Piano -1

Carenze riscontrate

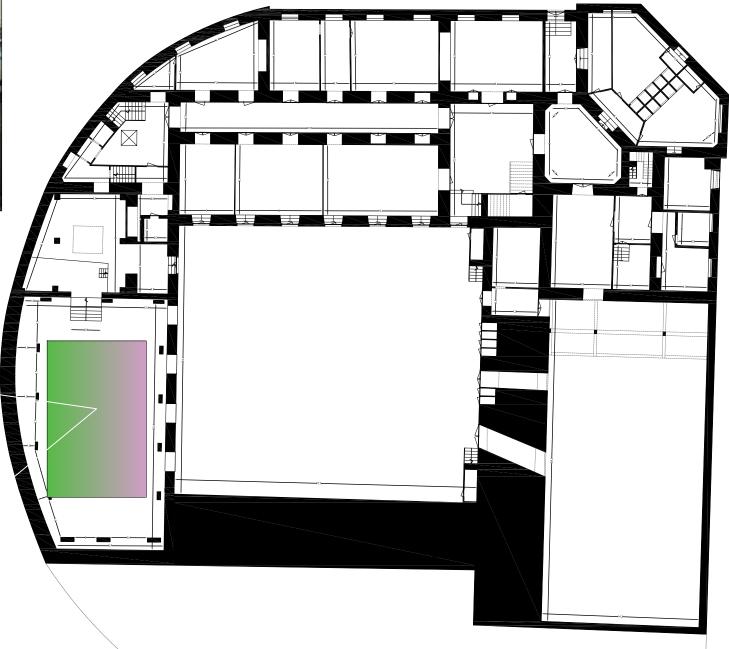
E' presente un'apertura di luce pari a circa 2,80 mt con un architrave in c.a che poggia sulla parete muraria. Nell'area prospiciente è presente una orditura in travi di acciaio a sostegno del solaio esistente del tipo latero cementizio, le cui travi poggiano, lungo lo sviluppo su pilastri in muratura piena, mentre in corrispondenza degli appoggi sono incassate nella muratura.

Atteso la luce e l'altezza del vano di ingresso si rende necessario la realizzazione di una cerchiatura a mezzo di colonne in acciaio vincolate alle pareti murarie e alla trave in c.a. Per quanto attiene alla struttura di supporto in acciaio al solaio, si rende necessario modificare i collegamenti in corrispondenza dei pilastri in muratura e soprattutto rettificare gli innesti delle stesse in corrispondenza degli appoggi.

Si prescrive una indagine conoscitiva del suddetto solaio al fine di caratterizzare la geometria e i materiali a mezzo di:

- endoscopia per la definizione dello spessore del solaio;
- sonreb per la caratterizzazione meccanica del cls travetti;
- prove durometriche per la stima della resistenza delle barre di armatura.

Tale indagine consentirà di poter calibrare eventuali interventi di ripristino del solaio.

- Applicazione di rete in FRP all'intradosso del solaio.
